平成26年5月12日

原子力所在地域首長懇談会 座長  
東海村長 山田 修 殿  
県央地域首長懇話会 座長  
水戸市長 高橋 靖 殿

日本原子力発電株式会社  
取締役社長 濱田 康男

東海第二発電所の設置変更許可申請(安全審査申請)に係るご質問について[ご回答]

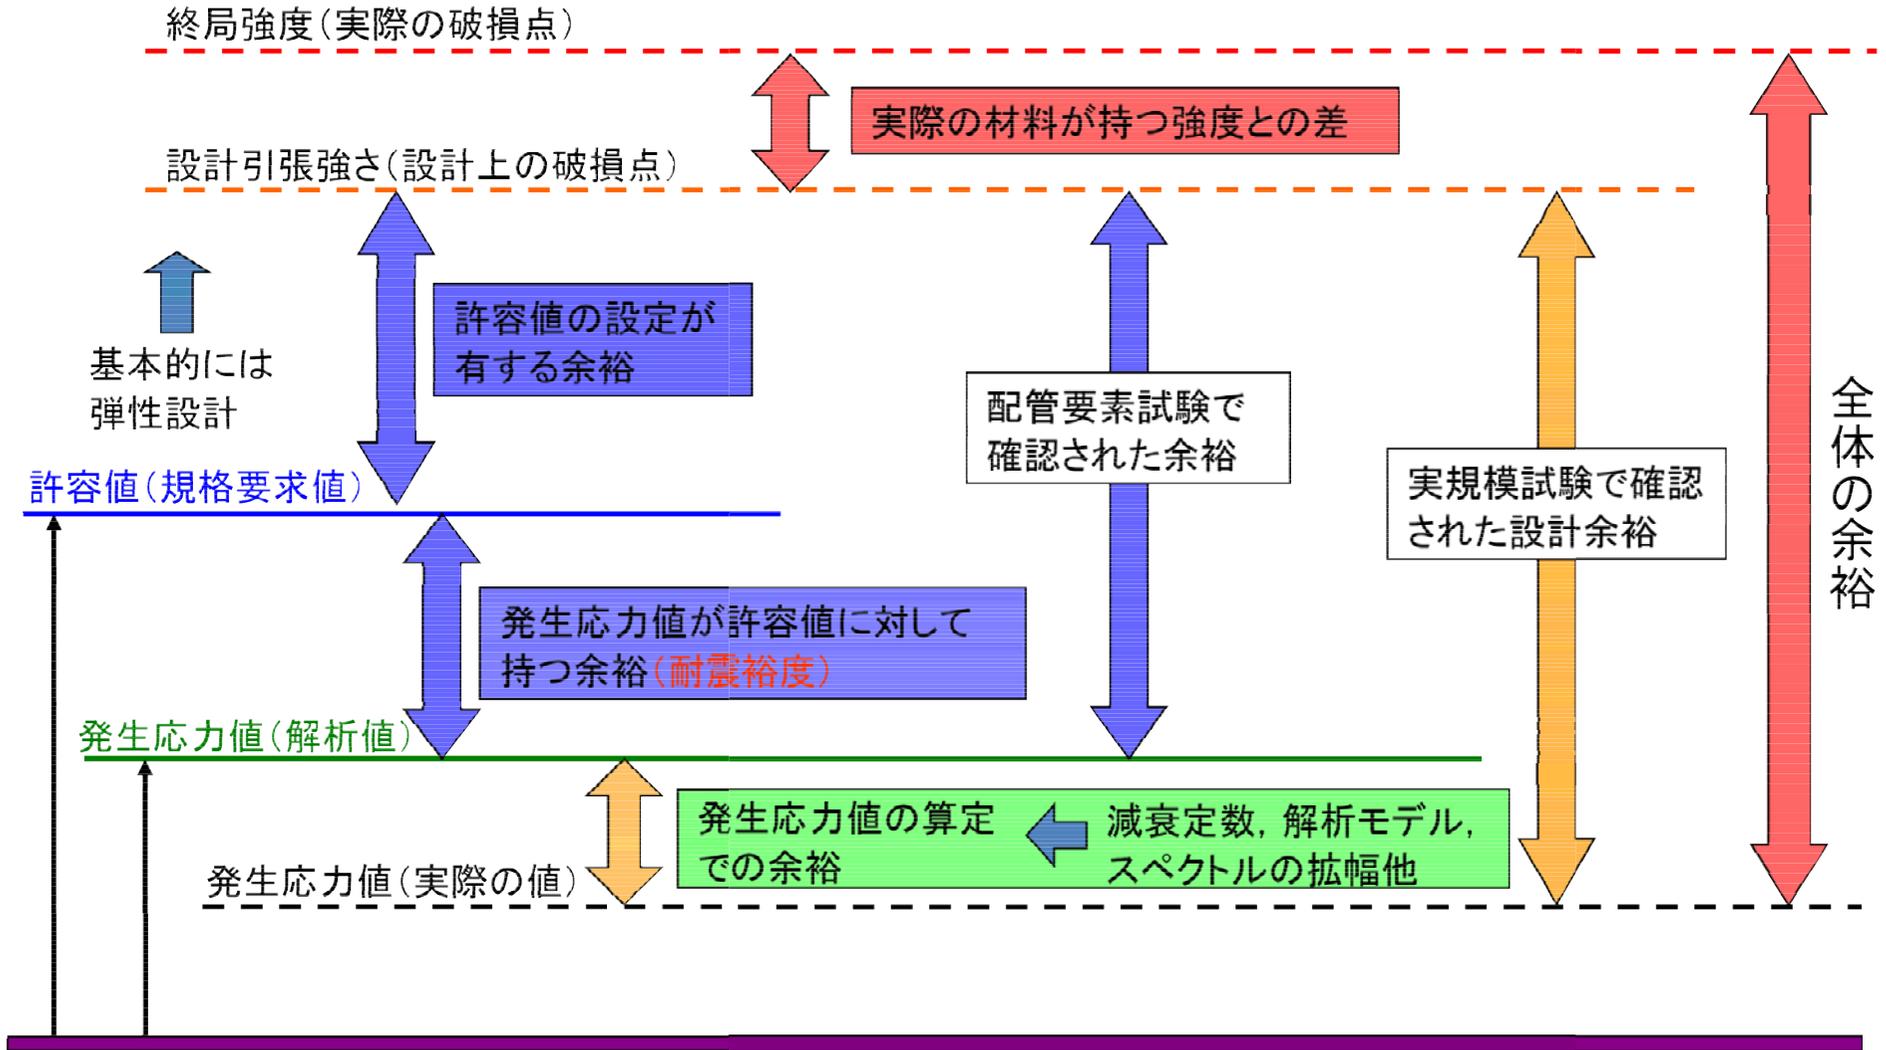
- ・福島第一原発の検証が十分なされていない不透明な状況にあり、揺れにより施設や設備がどれだけ影響を受けるか、事故の検証が十分に反映されていないと考える。著しく施設や配管が影響を受ければ、放射性物質の閉じ込め、冷却機能に影響を及ぼす問題である。

検討会は、適宜実施されておりますが、昨年11月25日に実施された第5回検討会において、「地震後の小規模な冷却材喪失の可能性」や「逃がし安全弁不動作による小規模冷却材喪失の可能性」について、検討が実施されているが、いずれも、小規模冷却材喪失はほぼ発生していないとしています。

### 【地震後の小規模なLOCA の可能性】

地震後に小規模なLOCA が発生し、保安規定で許容される程度の漏えい(漏えい面積 液相 $2\text{mm}^2$  又は気相 $8\text{mm}^2$ )があると仮定した場合、解析結果は、実測値と大きく異なります。他方、漏えいがないとした場合、解析結果は、概ね実測値と一致することとなりました。

これらから、地震時に小規模なLOCA が発生したとしても、その規模は保安規定で許容される漏えい量を超えるものではなく、ほぼ漏えいはなかったと考えられます。

### 【逃がし安全弁不動作の可能性】

津波到達後に、逃がし安全弁が不動作となる漏えいを仮定し、次の異なる漏えい量による解析を行いました。

- ・津波到達後に逃がし安全弁が不動作となる小規模なLOCA が発生した場合、早期に原子炉圧力が低下し、実測値(地震後約5.4 時間に約7 MPa)と乖離する結果となりました。
- ・津波到達後に逃がし安全弁が不動作となる小規模なLOCA が発生しますが、漏えい量が上記より少ない場合、原子炉圧力が非現実的な高い圧力に達する結果となりました。

これらから、逃がし安全弁が不動作となる漏えいを仮定すると、漏えいの量にかかわらず、解析結果は実測値と合致しないこととなり、逃がし安全弁の不動作自体を仮定することは困難です。

茨城県津波浸水想定図 市町村別図 地域海岸9 (日立市5/6・東海村1/3)

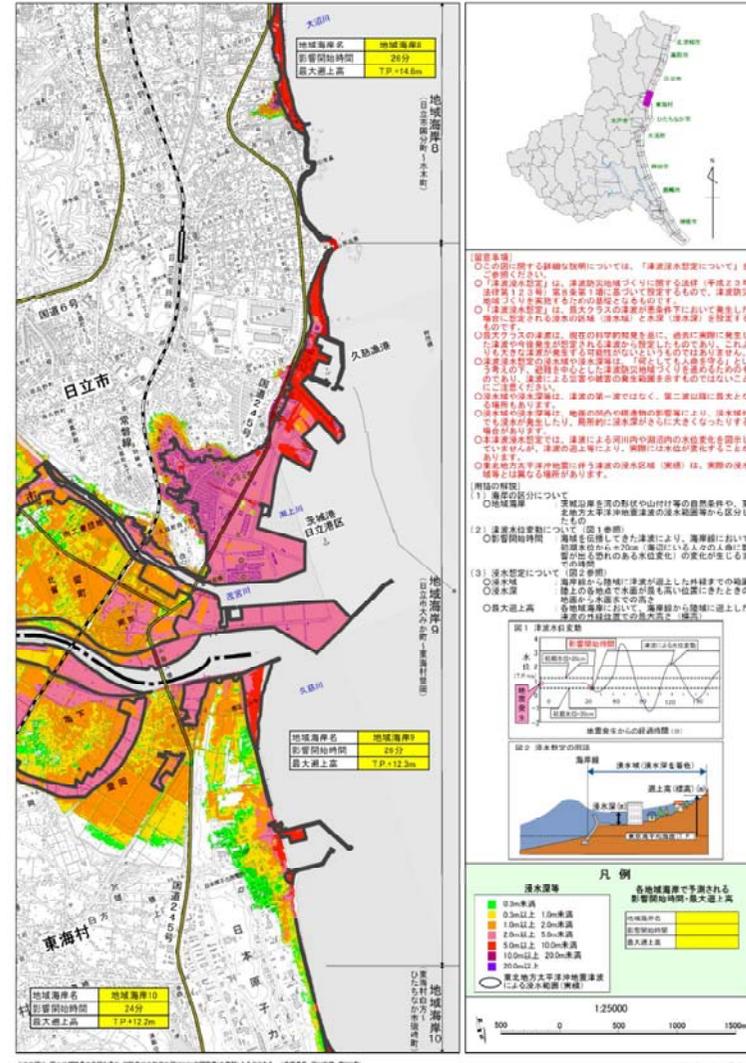
- ・防潮堤については、18メートル以上として検討することとしているが、計画概要について説明されたい。防潮堤の強度は足りるか（L2津波を防げるか）。

また、L2津波については、茨城沿岸津波対策検討委員会による「津波浸水想定」の検討結果として「津波浸水想定について」（平成24年8月24日 茨城県）が公表されています。

茨城県により実施されたL2津波による浸水シミュレーションの結果では、東海第二発電所が立地する地域の最大遡上高さとして、T.P.+12.3mと評価されています。

今回、当社が実施した津波評価は、茨城県により実施されたL2津波の浸水シミュレーション結果を上回る結果となっており、L2津波に対しても安全性は維持されるものとなっています。

図1 港湾内外におけるデータ採取地点

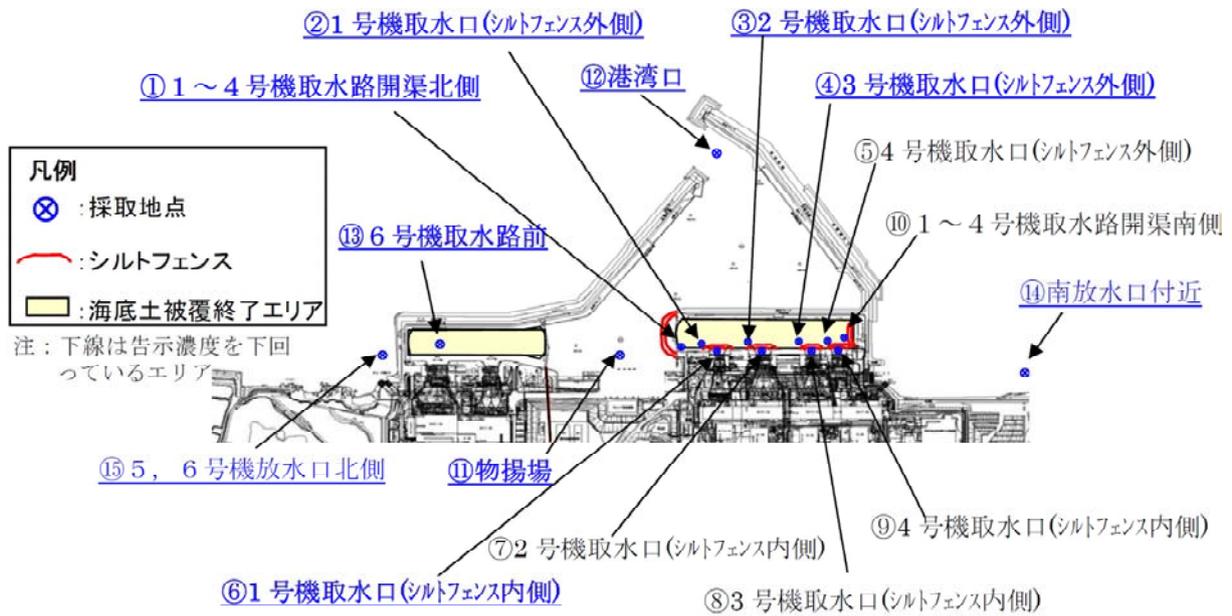
- ・放射性物質の拡散抑制対策として、放水による叩き落とし、汚濁防止膜（遮断フェンスのような物）による海洋への拡散を防止する考えであるが、どの程度の効果があるものか疑問である。

汚濁防止膜（シルトフェンス）は、港湾・海岸及び河川工事において、汚濁拡散を防止するために利用されています。汚濁防止膜（シルトフェンス）を設置することにより、汚染水の外洋への拡散を低減することが可能と考えます。

(注) 外洋への拡散を100%防止することはできず、また、定量的効果は確認できていません。

なお、参考として、福島第一原子力発電所では、事故後、汚染水の海洋流出に対処するため港湾内の一部に汚濁防止膜が複数設置されています。ここで港湾付近の海底土のセシウム濃度を測定した結果、汚濁防止膜の外側の方が内側よりもセシウム濃度が低くなる傾向が得られており、汚濁防止膜が海洋への汚染拡大を抑制していると推定されています。(参考)

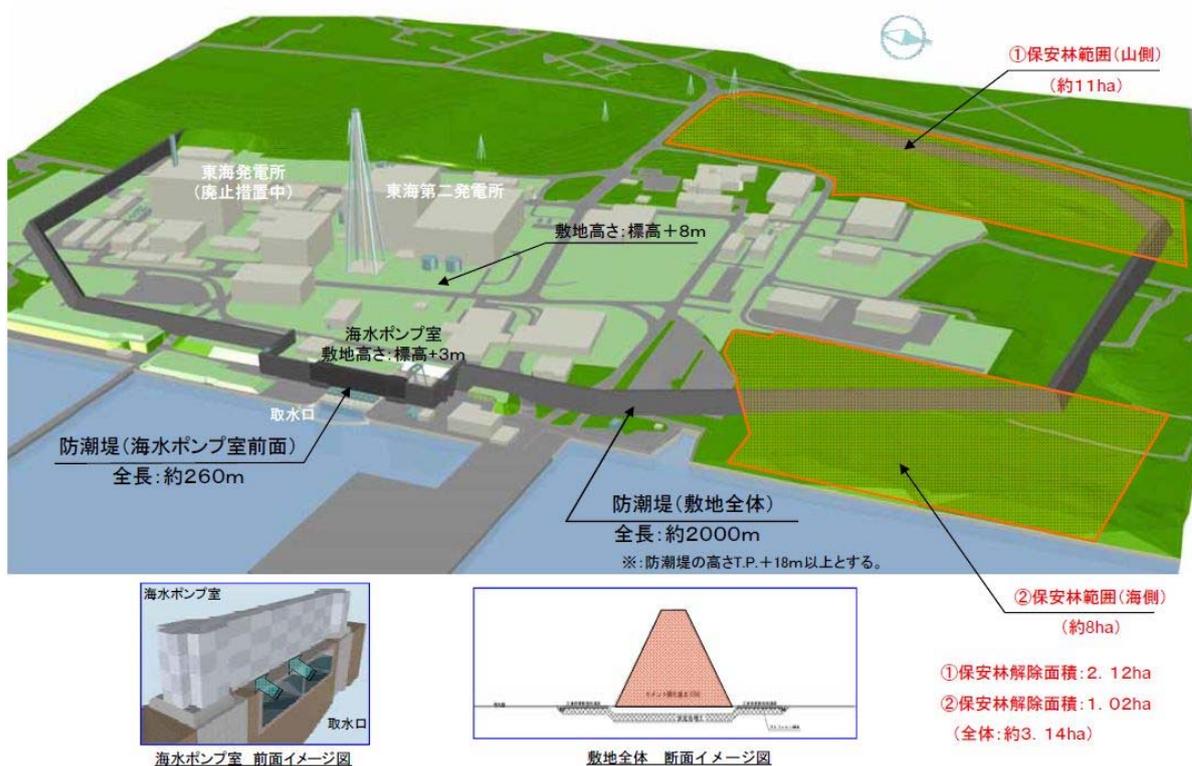
・津波対策として防潮堤を設置するとしているが、工法、形状等について再度検討することはあるのか。

防潮堤の構造については、海水ポンプ室周辺は、鉄筋コンクリート造のL型防潮壁を採用し、敷地全体を囲う範囲には、セメント改良土による築堤を採用した防潮堤を設置することとしています。

防潮堤については、既に基礎部分の掘削調査等に着手しているところであるが、今回の設置変更許可申請において、津波の再評価を行った結果、従来想定していた防潮堤高さ 17m を超える結果（防潮堤位置での遡上高さ）が評価されたことから、防潮堤高さを 18m 以上に見直すこととしました。

防潮堤高さについては、設置変更許可申請における津波評価（防潮堤位置での遡上高さ 17.2m）を踏まえて設定しましたが、海水ポンプ室L型防潮壁と敷地を囲む築堤部分の接続箇所である隅角部に津波が集中した結果、遡上高さが大きくなっていることが確認されています。

見直した津波評価は、これまでに検討を実施してきた防潮堤の配置や構造等を基本として評価を進めてきたものであり、設計基準津波に対する余裕の確保等の観点で、配置や構造等の見直し検討を進めているところであり、これらの検討結果を踏まえて、最終的な構造、形状等について、適切に決定することとしています。
